# アルステップ AMP-8 後方支柱仕様変更

## ●後支柱(上支柱)・伸縮支柱(下支柱)

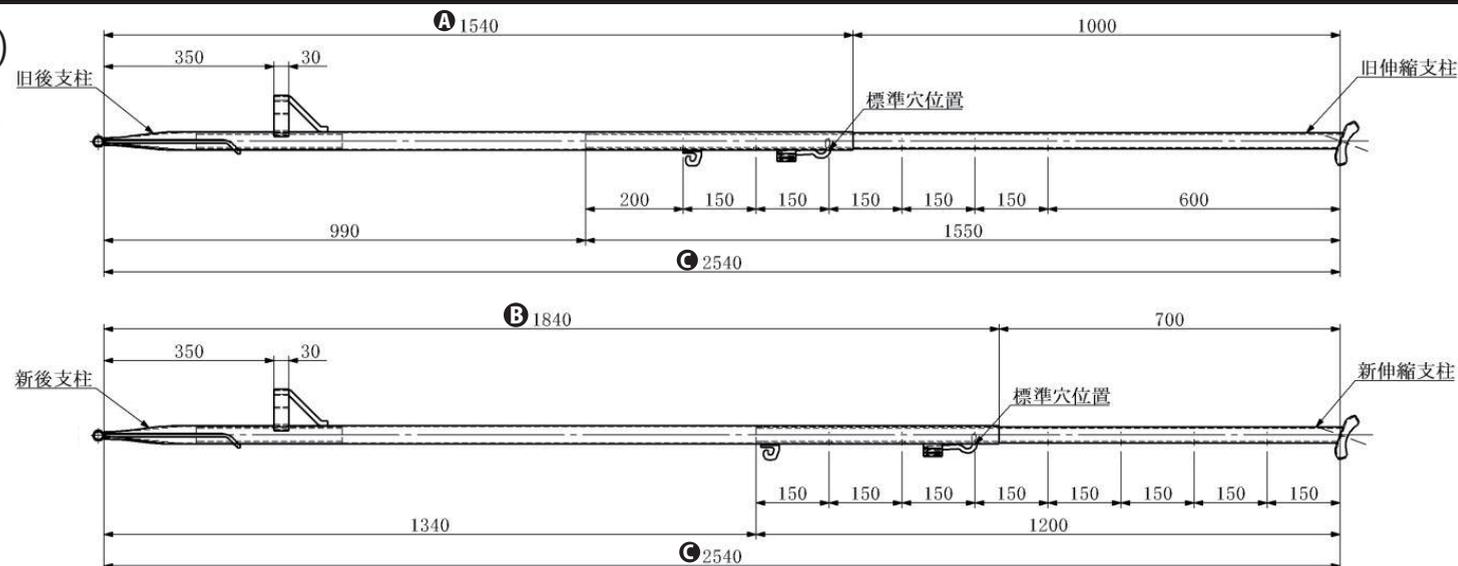
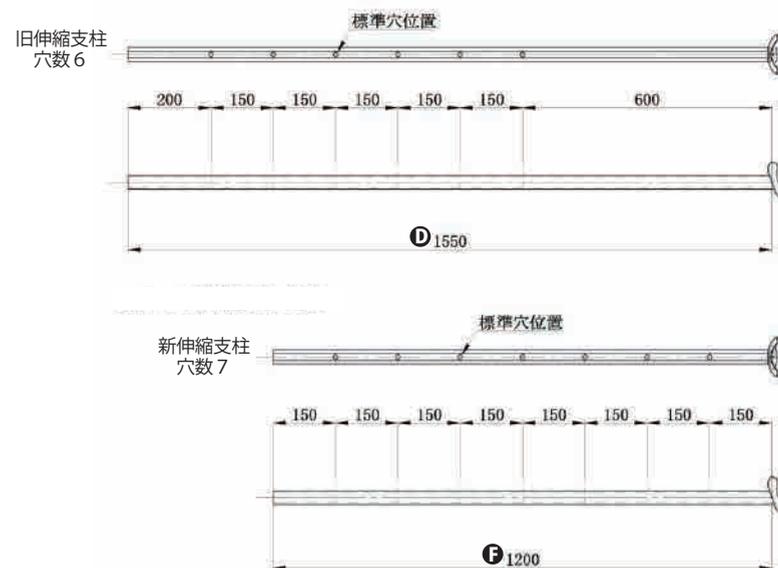
後支柱の全長をⒶ1540mm→  
Ⓑ1840mm に変更。  
標準穴位置での後支柱全長  
Ⓒ2540mm は新旧での変更  
はありません。

伸縮支柱の全長をⒹ1550mm  
→Ⓔ1200mm に変更。  
穴数を 6→7 に変更。  
旧タイプより縮小するよう  
に脚下部側に穴を増やす。

上下支柱の全長変更のため互換性がありません。部品発注の際は寸法を確認の上  
ご注文をお願い致します。
